**敦賀発電所 2 号機
審査資料の不適合事案を踏まえた
審査資料の記載内容の信頼性の確保について**

**2022年9月29日
日本原子力発電株式会社**

主なデータフロー (ボーリングコア)

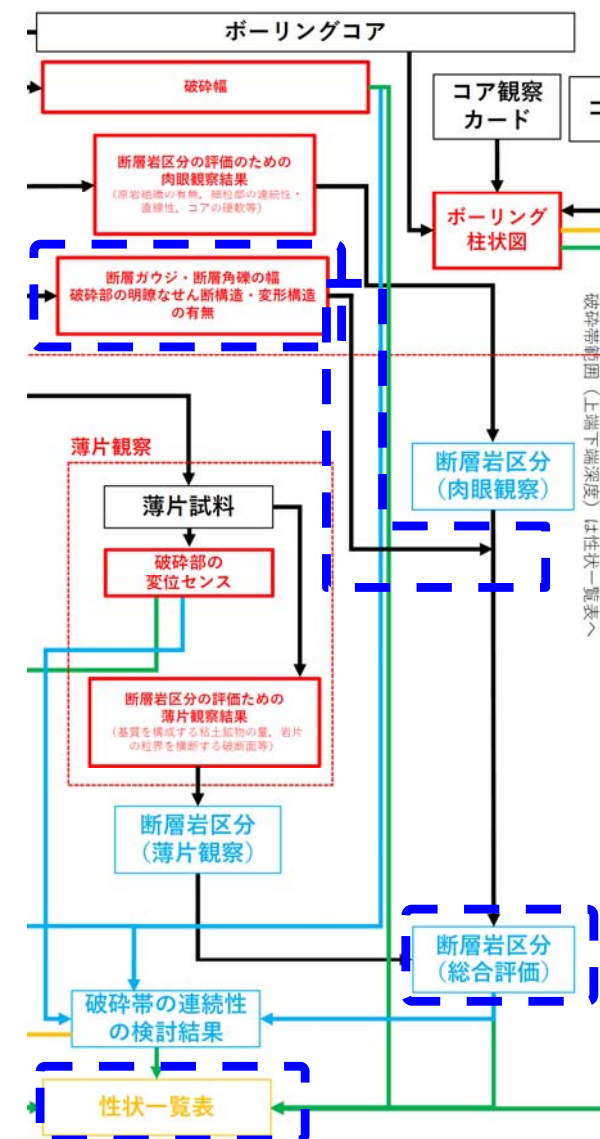
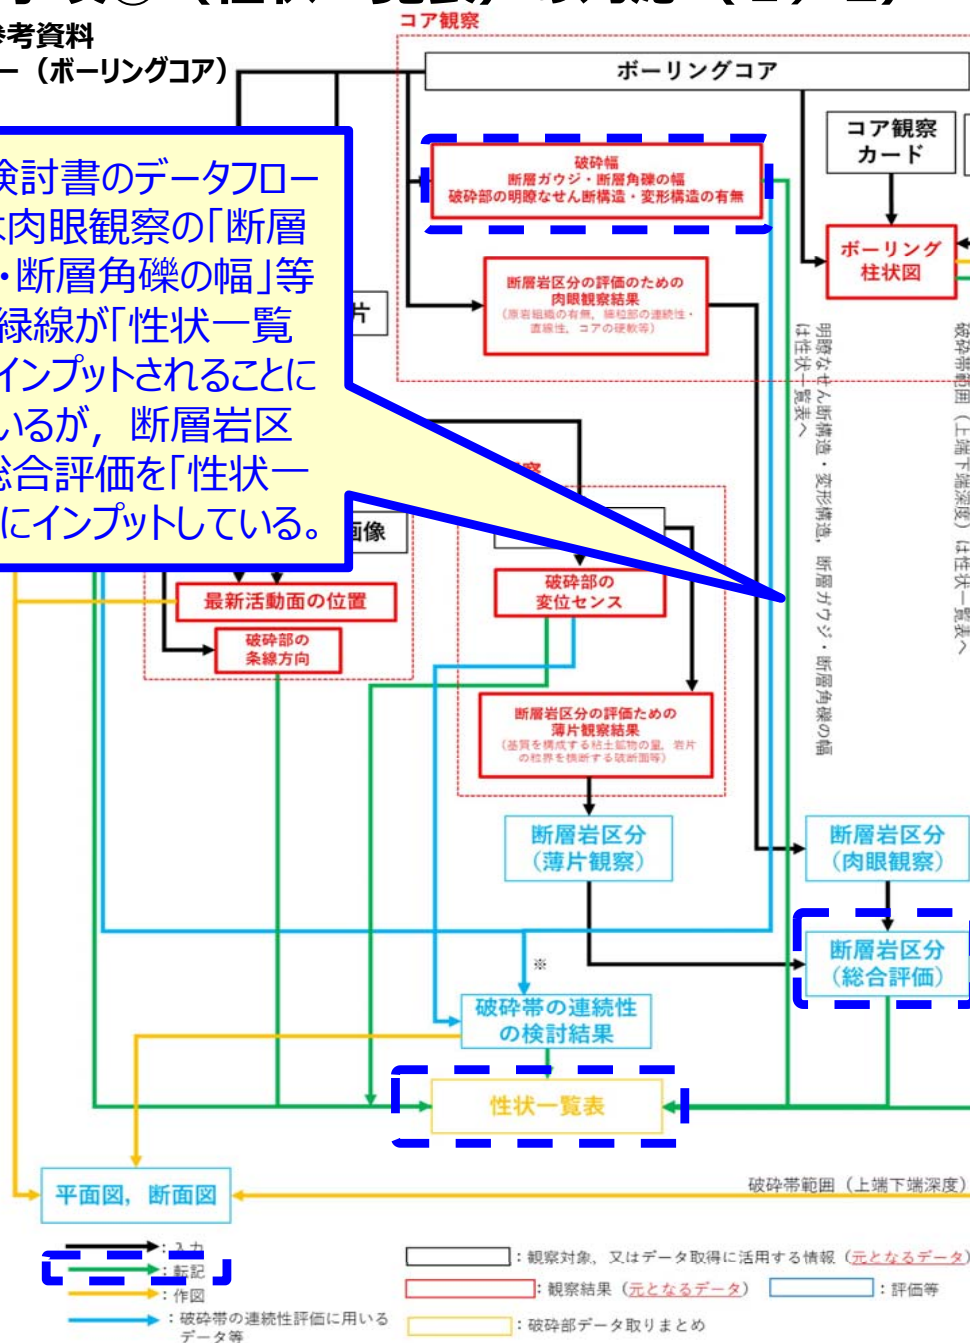
①技術検討書のデータフロー図では肉眼観察の「断層ガウジ・断層角礫の幅」等からの緑線が「性状一覧表」にインプットされているが、断層岩区分の総合評価を「性状一覧表」にインプットしている。

データフローの緑線等を変更する。
(「断層ガウジ・断層角礫の幅」等を断層岩区分の総合評価へのインプットに修正)

- ・熱水変質を受けている場合の例(H24-D1-1孔 93.20m)

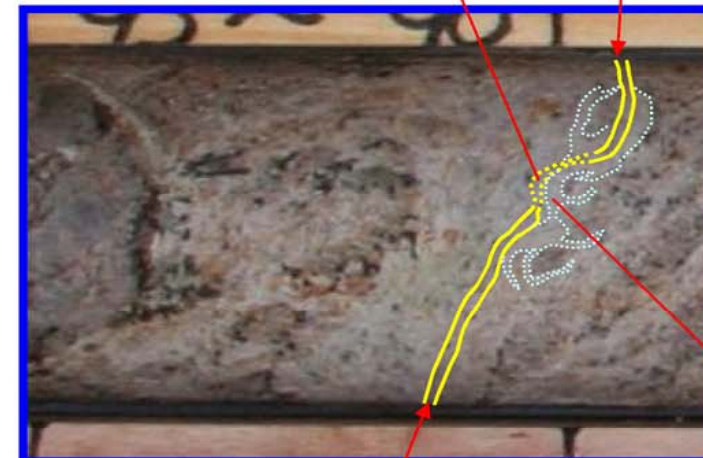
⑤特定の深度以外の記載が混じっている。
⇒【対応】周囲を含めての所見であることが分かるようにする(93.20mの周囲に熱水変質が認められることを明記する)。

・マンガン汚染を受けている例 (H27-B-1孔 139.82~139.88m)

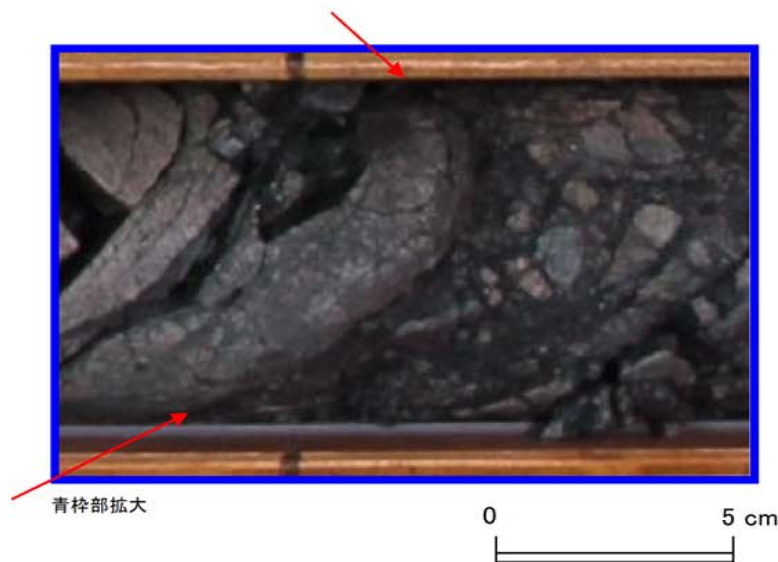
⑥説明対象箇所を示す際に，深度の幅でなく最新活動面を示す方が分かりやすい箇所がある。
⇒【対応】マンガン汚染の範囲を記載していたが，最新活動面（断層ガウジ）の位置を記載する。
